**INFORME DE AUDITORÍA N° 083-2023-2-5343-AC**

**AUDITORÍA DE CUMPLIMIENTO  
HOSPITAL REGIONAL DOCENTE LAS MERCEDES  
CHICLAYO, CHICLAYO, LAMBAYEQUE**

**“MEJORAMIENTO DEL AMBIENTE DE QUIMIOTERAPIA DEL  
HOSPITAL REGIONAL DOCENTE LAS MERCEDES”**

Imagen n.º 6  
Segunda Planta

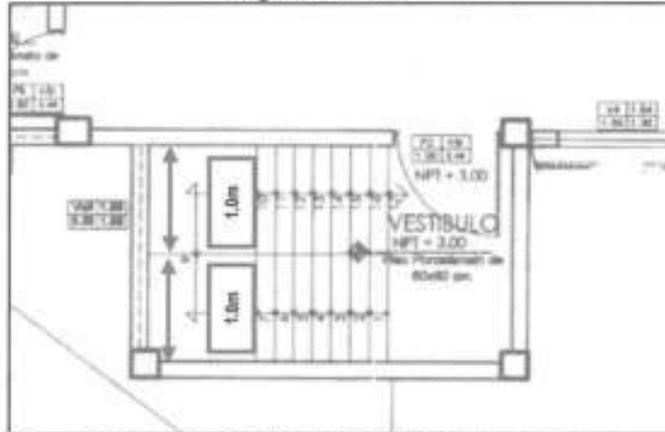
Al respecto, en la citada lámina se observó que el diseño de corredores de la "PRIMERA PLANTA" consideró como ancho de "Antesala" (pasadizo) 1.60m., ancho de corredor 1.55m<sup>31</sup> y ancho de escalera 1.0m<sup>32</sup> y en la "SEGUNDA PLANTA", consideró como ancho de corredor público 1.60 m. y ancho de escalera 1.0m<sup>33</sup>.

Aunado a ello, en la lámina A-1 "PLANTAS 1 Y 2 NIVEL" del expediente técnico, que muestra la distribución del primer y segundo nivel, se observó que el ancho de la escalera en la "PRIMERA PLANTA" y "SEGUNDA PLANTA" es de 1.0m.; al respecto, el numeral 6.2.1.1 de la Norma Técnica de Salud n.º 110-MINSA/DGIEM-V01, Norma técnica de Salud "Infraestructura y equipamiento de los establecimientos de salud del segundo nivel de Atención", establece que la escalera integrada tendrán un ancho mínimo de 1.80m .

Imagen n.º 8  
"Altura libre entre piso terminado y losa aligerada"

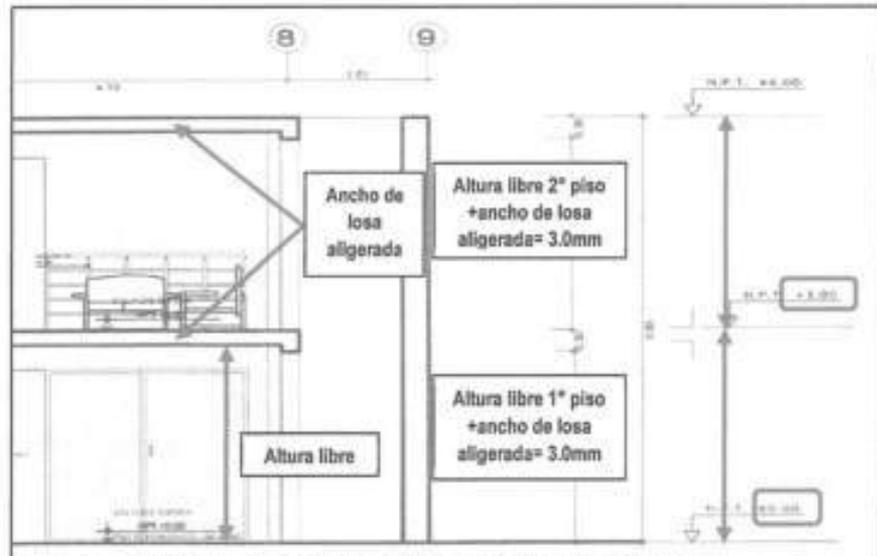
En tomo a ello, el grafico "CORTE B-B" de la lámina A-2 "PLANTA TECHO CORTES ELEVACIONES" del expediente técnico, muestra que la altura del primer y segundo nivel incluyendo el ancho de la losa es de 3.0 m. tal como se muestra a continuación:

Imagen n.º 13  
Lámina A-1 "PLANTAS 1 Y 2 NIVEL"

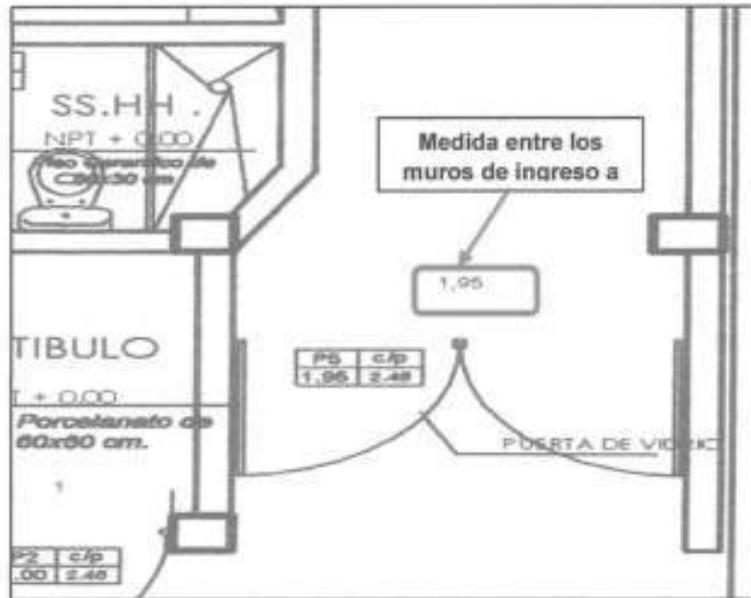
Al respecto, la Lámina A-1 "PLANTAS 1 Y 2 NIVEL" indican que el ancho entre los muros de ingreso a la edificación es 1.95 m tal como se muestra en la siguiente imagen:

De lo señalado anteriormente se advierte que la medida 1.62 m encontrada entre los muros de ingreso a la edificación, no se condice con lo especificado en la Lámina A-1 "PLANTAS 1 Y 2 NIVEL" que indica una medida de 1.92 m, con lo que se concluye que la ubicación del muro ha sido modificada.

Fotografía n.º 5: Se muestra la medición de la cerámica del piso de los baños

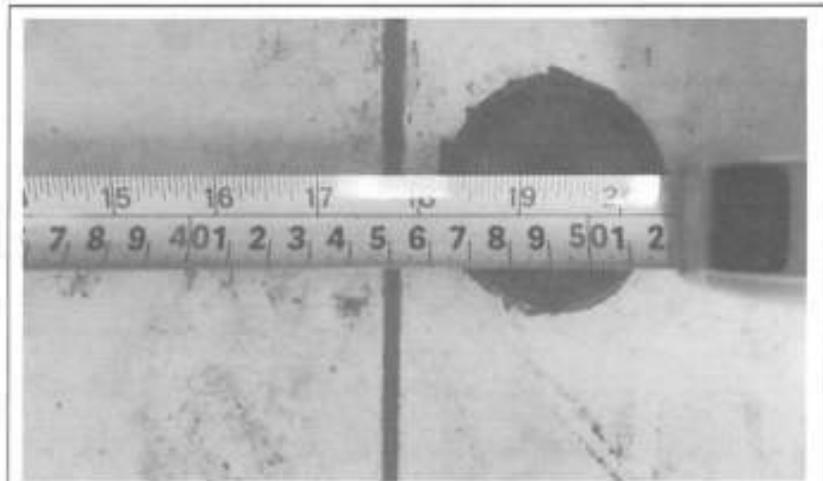
Durante el recorrido realizado a los servicios higiénicos de la edificación, se observó que la cerámica instalada en el piso tiene como dimensiones 45 cm x 45 cm., tal como se muestra en las siguientes imágenes:

Al respecto, la lámina A-1 "PLANTAS 1 Y 2 NIVEL", indica que la dimensión de la cerámica es de 0.30 x 0.30 cm, concordante con la partida "01.03.01.04 PISO CERÁMICA 30X30 CM" de las especificaciones técnicas que establece: "(...) para dar inicio al asentado del cerámico de 30 x 30 cm, estos se colocarán en los ss.hh. (...)".

Imagen n.º 18  
Se observa las dimensiones de escalera de la 2ª Planta

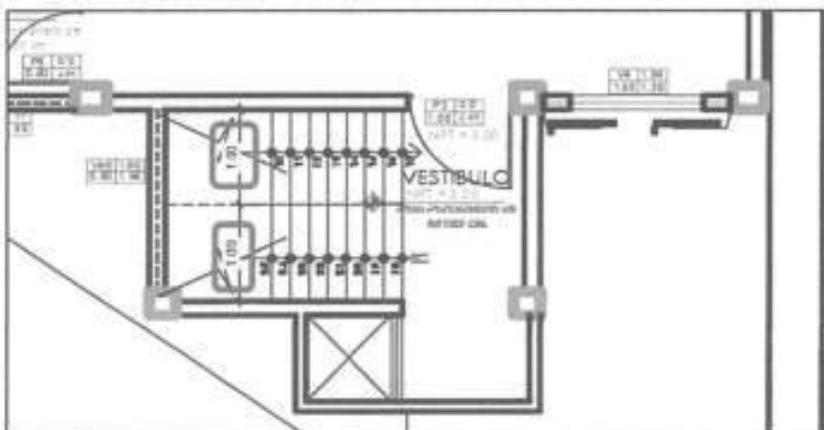
La lámina se denomina "PLANTAS 1 Y 2 NIVEL", sin embargo, muestra la distribución del 2do y 3er nivel.  
La lámina se denomina "PLANTAS 1 Y 2 NIVEL", sin embargo, muestra la distribución del 2do y 3er nivel.

Imagen n.º 19  
Tercera Planta

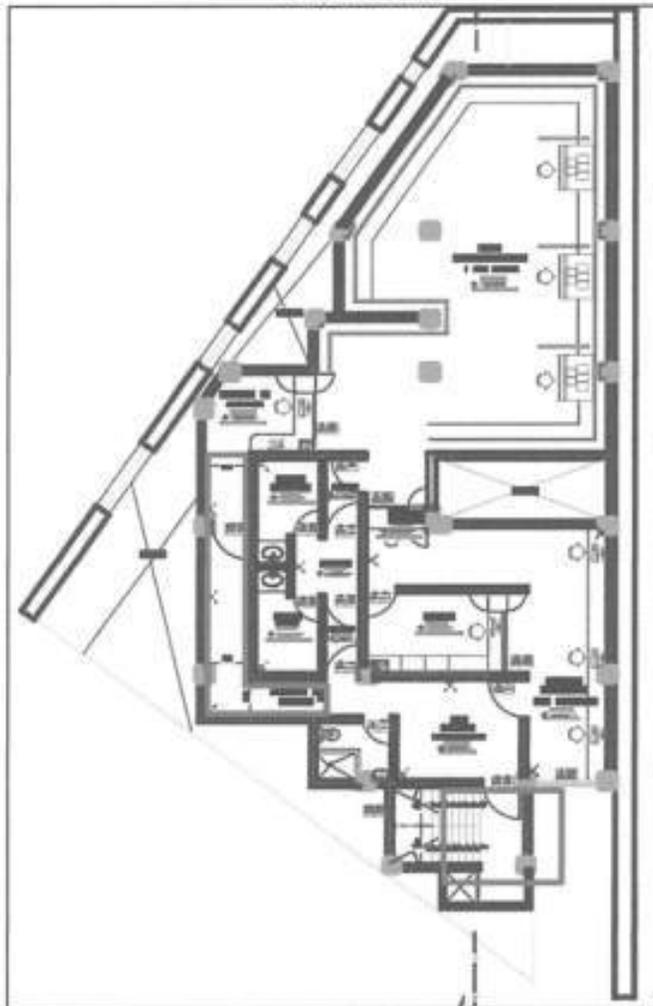
Así también, en la distribución de la "TERCERA PLANTA", se observa escaleras y corredores:

Imagen n.º 22  
Se observa la altura libre desde nivel de piso terminado a cielo raso del 1er, 2do y 3er nivel

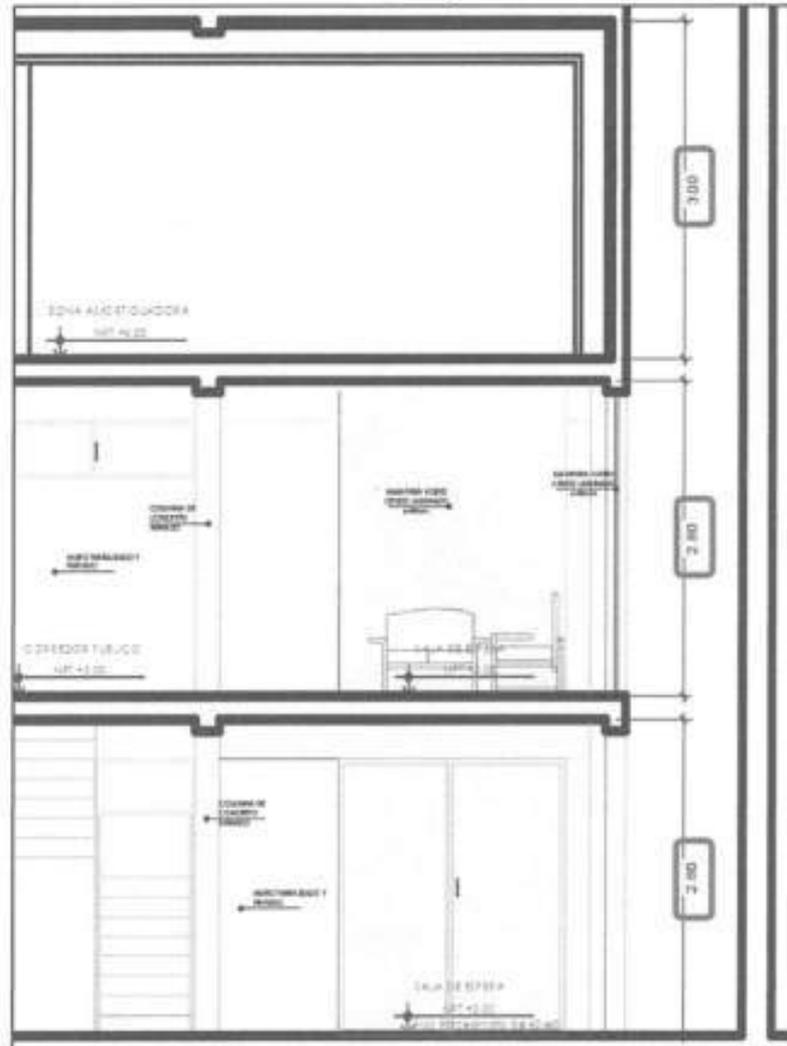
continuación:
